Accès aux garages du Domaine des Vespins

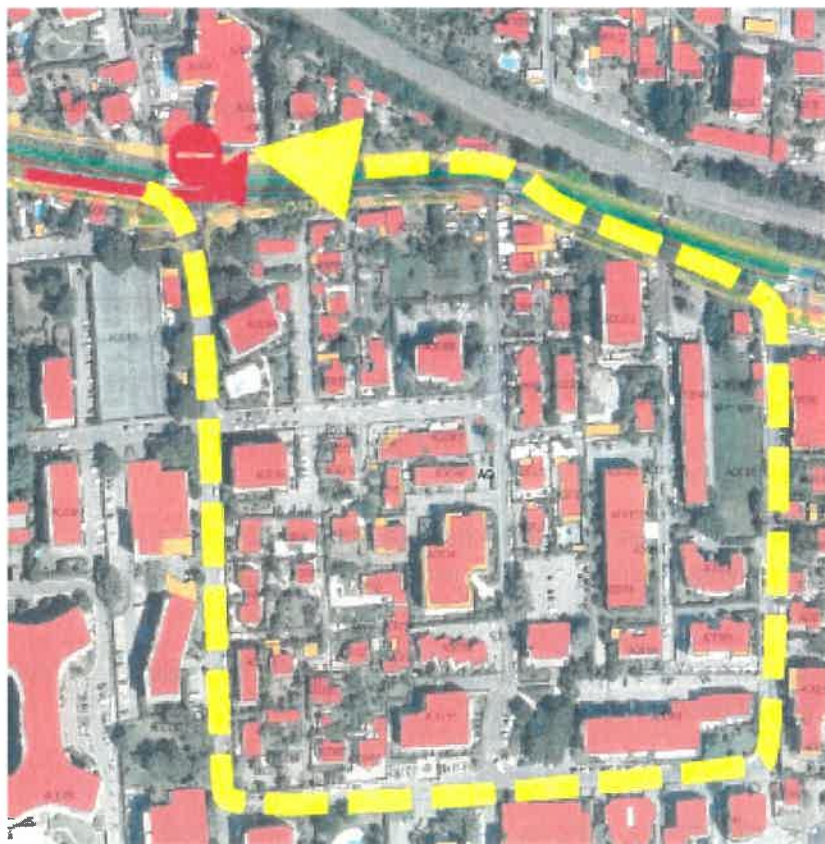
Dans le cas précis du 34 allée Jean Ledieu, le demi-tour n'est pas possible à l'Est du carrefour Vauban sans manœuvre dans une rue adjacente, car l'insertion du tramway y passe de latérale nord à axiale.

L'itinéraire privilégié d'un véhicule provenant de l'Ouest s'écarte donc du tracé pour emprunter l'avenue Vauban et l'avenue des Mouettes tel que présenté ci-dessous (900m).

La création d'une traversée supplémentaire dédiée n'est pas possible aussi proche du carrefour. Une solution pourrait consister en l'élargissement du carrefour existant (avec un mouvement type giratoire), mais cette insertion nécessite plus d'emprise, supprimerait des surfaces végétalisées et serait très préjudiciable pour la vitesse d'exploitation du tramway.

En tout état de cause, ce mouvement est actuellement interdit.

Une ligne blanche continue interdit l'accès à la résidence depuis l'Ouest, car il intercepte la voie affectée tourne-à-gauche du sens inverse.

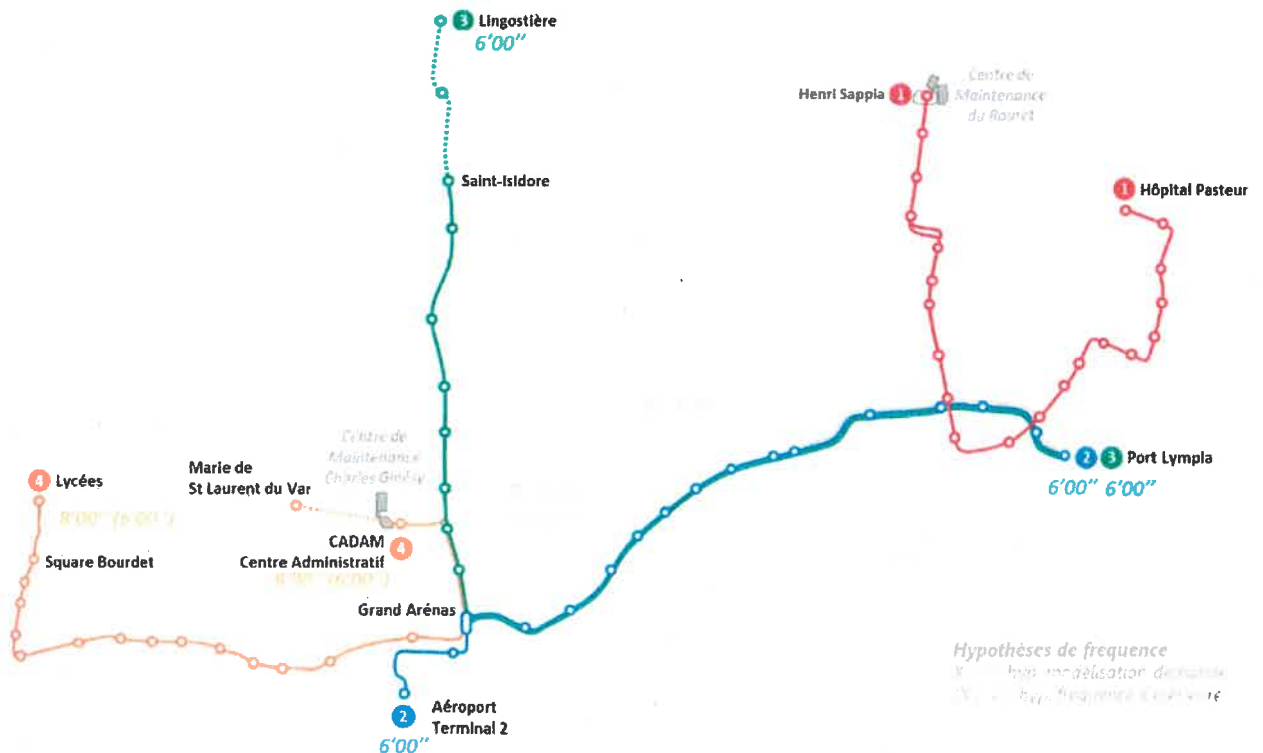
@720 CCI : En termes de planning, nous approuvons le projet affiché d'opérer à une mise en service partielle de la ligne entre Grand Arénas et Tzanck fin 2025/début 2026, permettant une amélioration de service avant la livraison finale de la ligne prévue mi-2028.

Toutefois le dossier ne mentionne pas si une première réorganisation des lignes de tramway aura lieu à cet horizon et il ne précise pas comment sera restructuré le réseau de transport autour de cette section de la ligne 4.

REP-MO-139 Le §4.5.9.1 de la pièce C mentionne la restructuration du réseau de tramway. La Ligne 4 s'inscrit dans une logique d'extension d'un réseau tramway existant et structurant pour la Métropole Nice Côte d'Azur.

Ainsi avec la première phase mise en service à Tzanck, le réseau des lignes 2 et 3 sera modifié probablement selon le schéma indiqué, et la ligne 4 aura une exploitation entre le CADAM et la station Tzanck, soit sur un peu plus de 4 km et 7 stations.
